改善箇所説明図

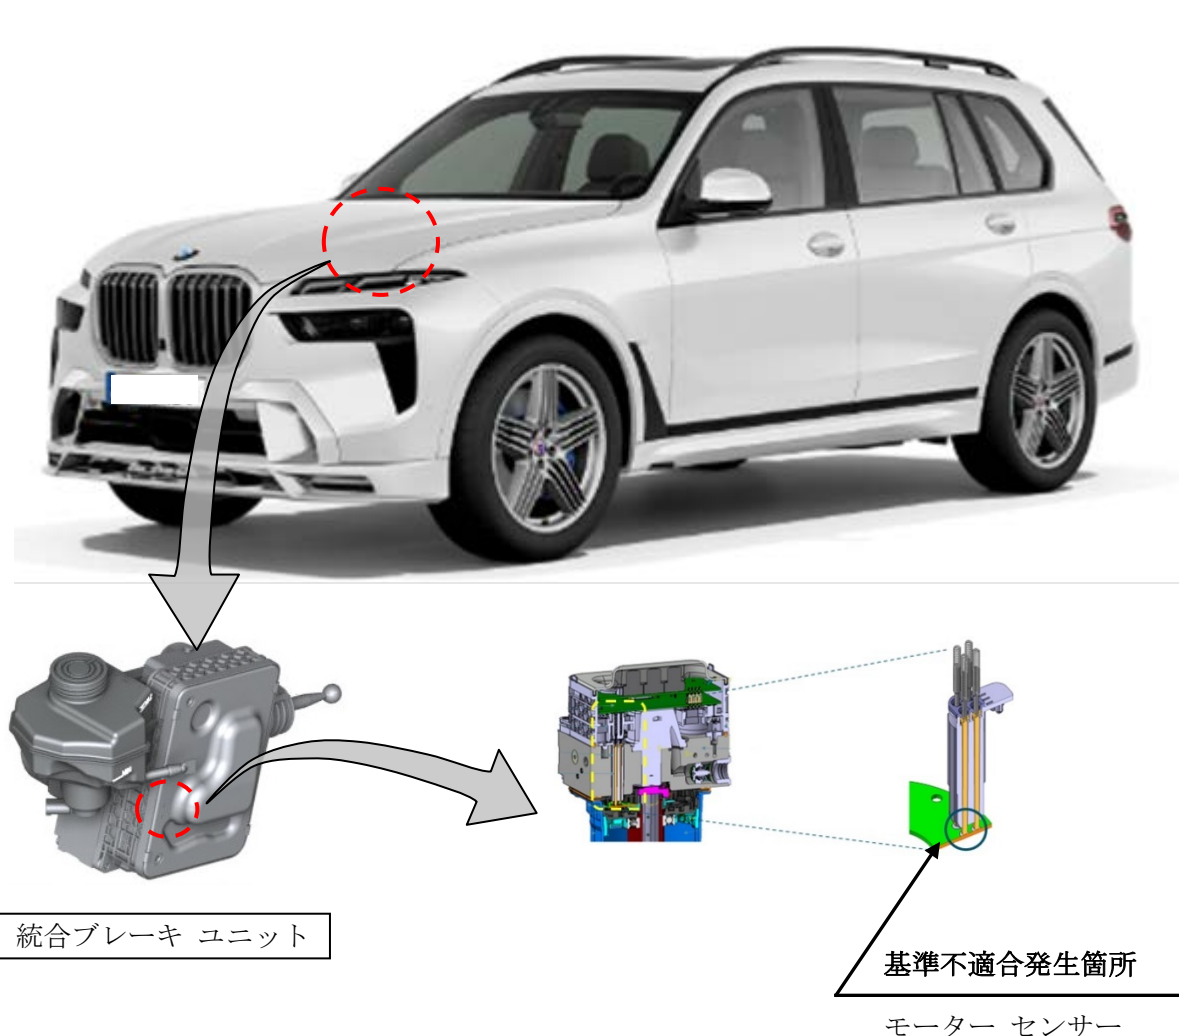
注) は、交換する部品を示す。

統合ブレーキユニットにおいて、製造管理が不適切なため、モーターセンサーの回路基板に異物が付着したものがある。
そのため、電氣的接触不良が発生し、ブレーキ警告灯の点灯およびチェックコントロールメッセージが"表示され、
ブレーキ倍力機能が作動しないことから、ブレーキ操作時に通常より強い踏力が必要になる場合がある。

全車両、統合ブレーキユニットを対策品に交換する。

識別：左フロントドアのロワヒンジのボルト(頭)に黄ペイントを塗布する。
